Compte-rendu de l'atelier participatif relatif à l'insertion urbaine du futur tramway – Secteur lillois

Compte-rendu de l'atelier participatif du Tramway du pôle métropolitain de Lille et sa couronne – Secteur lillois - du 16 octobre 2025

Maison des Mobilités Durables, Lille

Esplanade de Lille

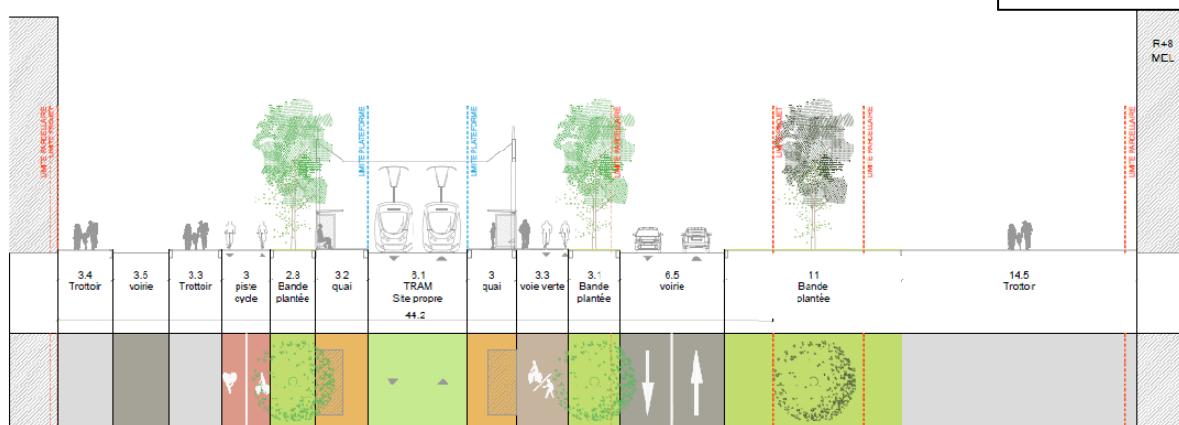
- L'ensemble des groupes ayant travaillé sur ce secteur ont exprimé une préférence pour le scénario n°1.
- Un groupe s'est interrogé sur le devenir des deux tourne-à-gauche permettant d'accéder aux parkings du Champ de Mars / de l'esplanade dans les schémas proposés, et de manière générale sur le maintien des accès aux parkings de l'esplanade.

- Un groupe s'est questionné sur l'éventuelle présence d'une séparation physique entre la bande cyclable côté Vieux-Lille et le flux automobile, dans le scénario n°2.

- Un groupe a demandé le marquage des voies cyclables côté esplanade en rouge, comme cela est observé sur les aménagements récents de la MEL.
- Il a été remarqué par les participants qu'aucun des deux profils de rue présentés ne laisse de place à du stationnement.

- Un groupe s'est interrogé sur la suppression des arbres existants le long des voies circulées de l'esplanade.
- Un groupe a souhaité intégrer davantage de plantations aux profils présentés.

- Un groupe s'est exprimé en faveur d'une alimentation du tramway par le sol et non par ligne aérienne de contact (caténaire), pour des raisons esthétiques.

- Un participant a fait remarquer que le site propre du tramway (voie dédiée), dans ce secteur où la voie ne présente pas de courbe importante, risquait d'entraîner une allure plus importante du tramway.

La MEL précise que l'accès au parking sera bien maintenu.

La MEL répond que l'objectif ici n'est pas tant de circuler vite que d'être régulier et efficace. La vitesse du tramway dépendra effectivement de l'environnement traversé : la MEL indique à ce sujet que l'esplanade connaît de nombreuses zones de traversées piétonnes, des zones mobilisées lors d'évènements à forte fréquentation, incompatibles avec une allure du tramway importante.

Avenue Hoover et boulevard Dubuisson

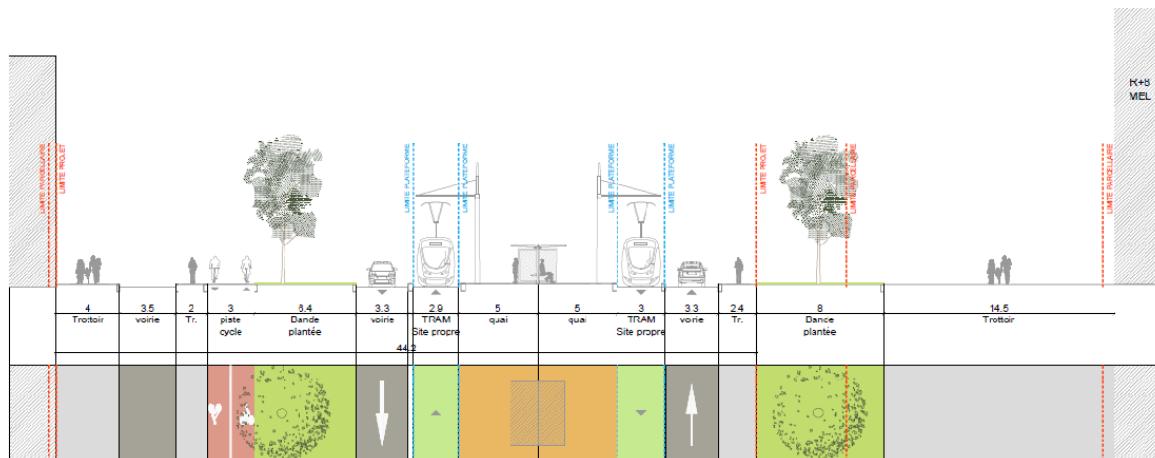
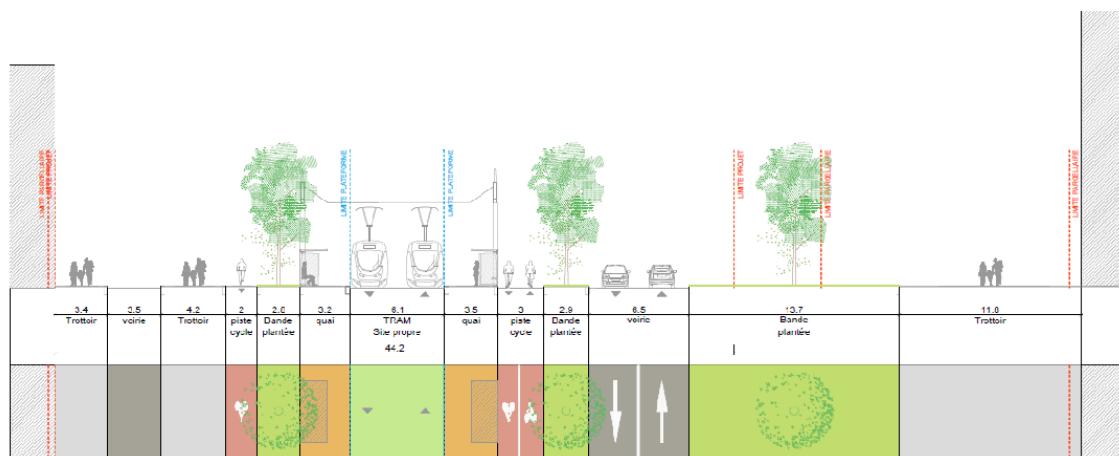
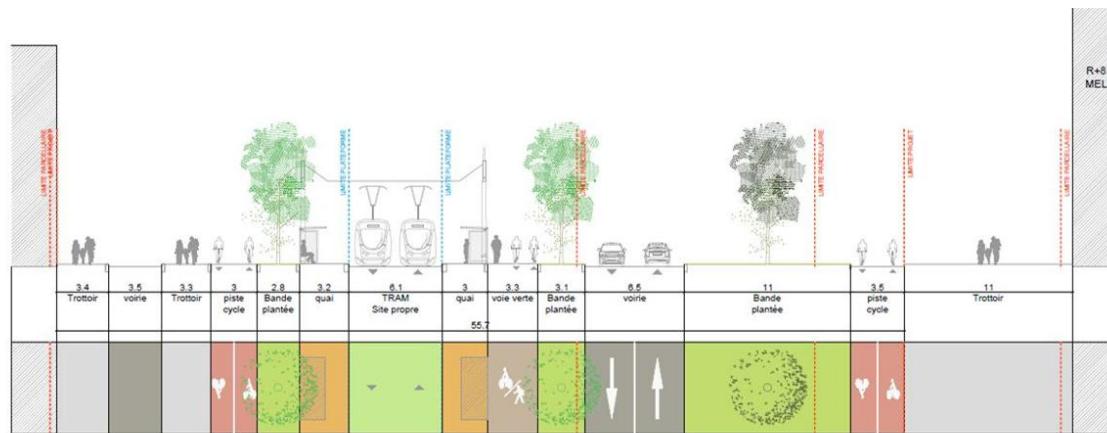
- Le groupe s'est demandé comment regagner Lille Europe à vélo avec le premier et le deuxième scénario.
- Le groupe a exprimé une nette préférence pour le scénario complémentaire, en indiquant qu'il serait opportun de remplacer la voie partagée par un espace strictement piéton.
- Le groupe a exprimé un avis négatif sur les scénarios 2 et 3.
- Le groupe a exprimé des craintes sur la gestion de l'activité du Zénith, l'affluence suscitée et sa bonne complémentarité avec le tramway.
